Keuringsverslag van een elektrische laagspanning- en zeer lage spanningsinstallatie

NIET CONFORM

Datum keuring: 17/07/2026

Straatnaam Lange Dijkstraat
Huisnummer 152
Busnummer
Postcode 9200
Gemeente DENDERMONDE
Land België

Afbeelding schakel- en verdeelbord:

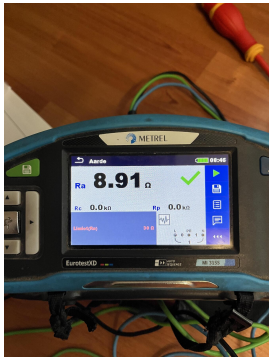
- I2.03 De continuïteit van equipotentiaalverbindingen en/of beschermingsgeleiders zijn niet gewaarborgd. (Boek 1 Onderafdeling 5.3.5.3.G. en 5.4.3.5)
- I5.03 Het verdeelbord is niet makkelijk toegankelijk. (Boek 1 Onderafdeling 5.3.5.1.C.)
